ZODP. PROJEKTANT:	ING. ARCH. JARKOVSKÝ	VÁCLAV HELŠUS mobil: +420 724 658 777	
VYPRACOVAL:	VÁCLAV HELŠUS – 0401728		
REVIZE:	0		
OBJEKT:	POD NEMOCNICÍ 2380 LOUNY	FORMÁT:	A4
AKCE:	ÚP – ČR – LOUNY – REKONSTRUKCE BUDOVY	DATUM:	29. 8. 2012
		STUPEŇ:	
		Č. ZAKÁZKY:	091/VH/PBS/12
INVESTOR:	ÚŘAD PRÁCE, POD NEMOCNICÍ 2380, 440 01 LOUNY		
SWAZEK:	POŽÁRNĚ BEZPEČNOSTNÍ ŘEŠENÍ- DODATEK

Předmětem tohoto dodatku k požárně bezpečnostnímu řešení je zhodnocení důvodů nesouhlasného stanoviska č.j. HSUL-4885-2/ŽA-2012, které je vydané k rekonstrukci budovy Úřad práce, Pod Nemocnicí 2380, Louny. Projektová dokumentace řeší změnu využití.

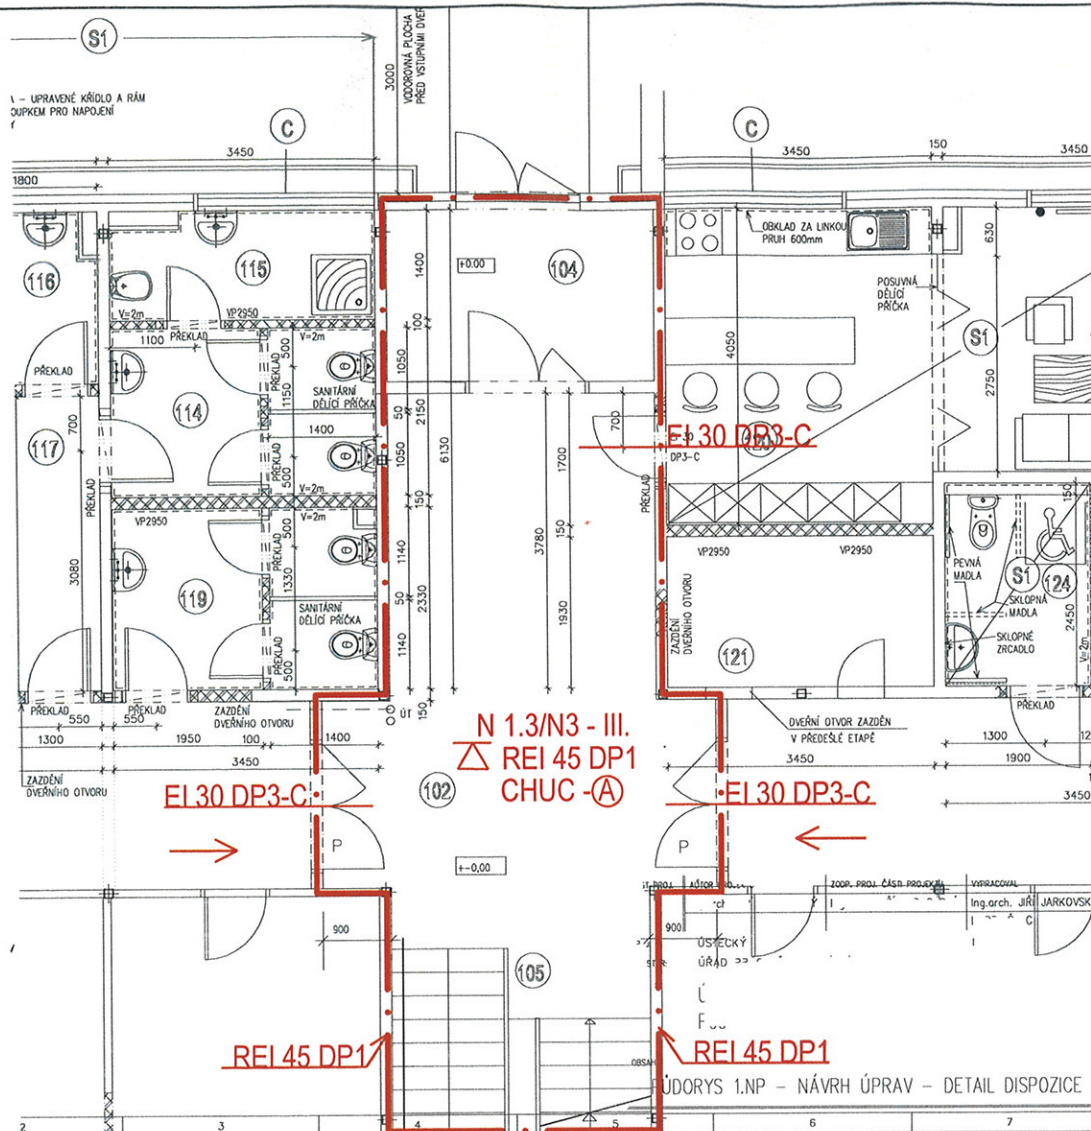
- 3.3. Převážná část vzduchotechnického potrubí vyústí z větraných prostor do obvodové konstrukce. Toto vyústění splňuje požadavky ČSN 73 0872 čl. 4.3.2 a čl. 4.3.3. Vzduchotechnika, která prochází prostorem chráněné únikové cesty v 1.NP má průměr 20mm. Toto potrubí bude vedeno buď pod omítkou, nebo obezděné z SDK profilu.

- 3.4. Součástí původně vypracovaného požárně bezpečnostního řešení je výkres 1.PP, kde se jedná o změnu stavby sk. II. Pro nadzemní podlaží nebyl vypracován výkres požární bezpečnosti, jelikož se jedná o změnu stavby sk. I., na základě požadavku vyplývajícího z nesouhlasného stanoviska budou součástí tohoto dodatku výkresy 1.NP až 3.NP a dále situace. V těchto výkresech budou zakresleny požadavky vyplývající ze schváleného požárně bezpečnostního řešení doplněné o nově požadované požární uzávěry (č.m. 120), které jsou uvedeny v původně vypracovaném požárně bezpečnostním řešení.

Koncepce vypracovaného požárně bezpečnostního řešení se nezměnila. Z těchto důvodů nesouhlasného stanoviska a z vypracovaného dodatku vyplývá požadavek na obložení VZT případně zazdění části, která prochází 1.NP prostorem chráněné únikové cesty, ostatní požadavky původního požárně bezpečnostního řešení zůstávají v platnosti.

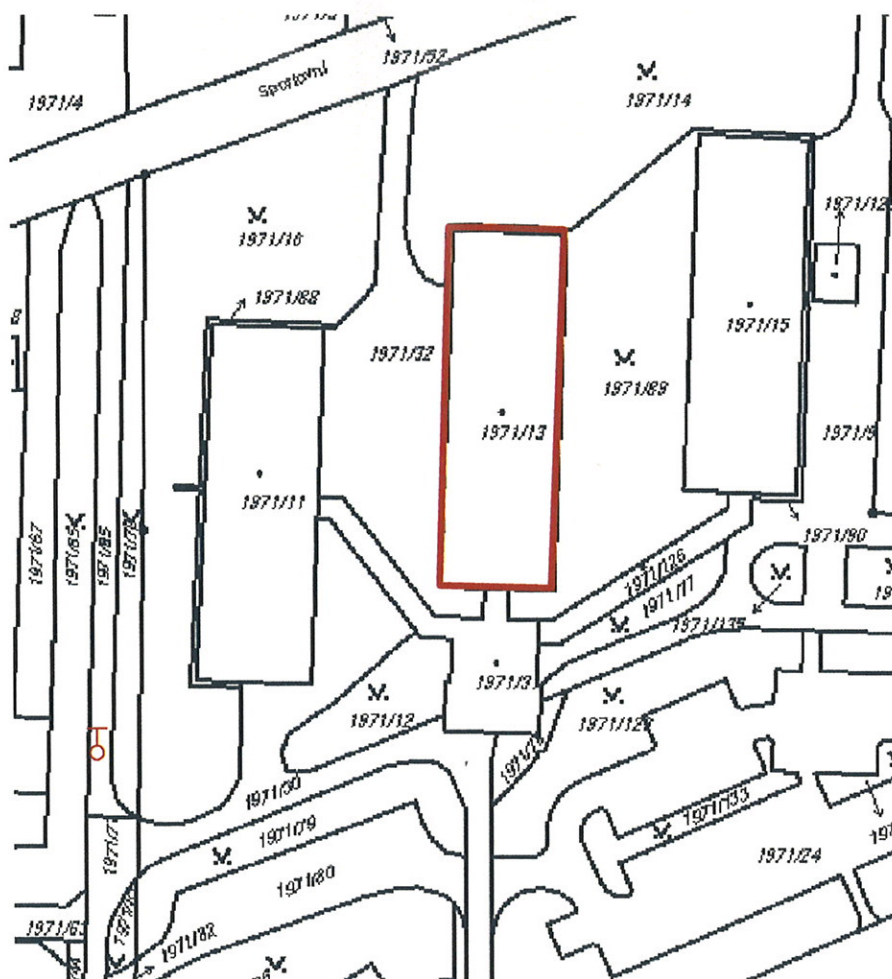
- 3.8. Konzultace proběhla dne 5. 9. 2012 v 7:00 s paní Ing. Pavlou Plevkovou. Na základě této konzultace byl doplněn článek číslo 3.2 tohoto dodatku a dále je doplněna situace se zakreslením vnějšího odběrného místa (vnější hydrant).
